根固工の設計が適切でなかったもの (4 件 不当と認める国庫補助金 76,464,121 円)

＜事例1＞

＜事例2＞

(参 考 図)

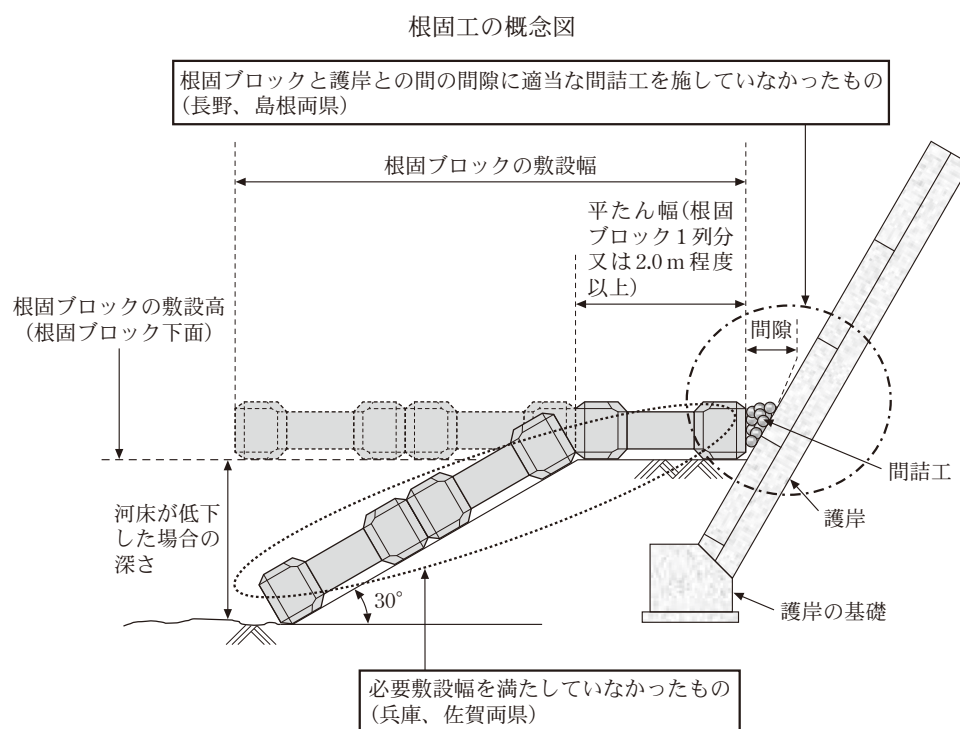
長野県は、木曽郡木祖村藪原地先の一級河川木曽川において、令和3年度に、木曽川水系木曽圏域河川整備計画に基づき、既往最大流量の流下能力を確保するために、法覆護岸工、根固工(延長57.1m)等を実施している。

同県は、本件根固工の設計に当たり、根固ブロックと護岸との間に生ずる間隙(最大で幅1.15m)について、現地で発生した土砂を間詰工の材料として使用することとし、これにより施工していた。

しかし、技術基準等によれば、根固工と護岸との間に間隙が生ずる場合には適当な間詰工を施すこととされているのに、同県は、間詰工の材料について十分に検討しておらず、使用した土砂は、間詰工の材料としては適当でない粒径の小さなものであり、間隙からの河床洗掘を防ぐという間詰工の機能を有していなかった。現に、本件工事のしゅん工から約2年が経過した会計実地検査時点で、本件根固工を施した区間のうち延長10.0mの区間において、埋め戻した土砂が根固ブロックの天端の高さから最大で0.4mまで流出し、根固ブロックと護岸との間に間隙が生じている状況となっていた。

したがって、本件根固工は、設計が適切でなかったため、法覆護岸の基礎を洗掘から保護できない構造となっていて、本件法覆護岸工、根固工等(工事費相当額27,995,000円、交付金相当額13,997,500円)は、工事の目的を達していなかった。
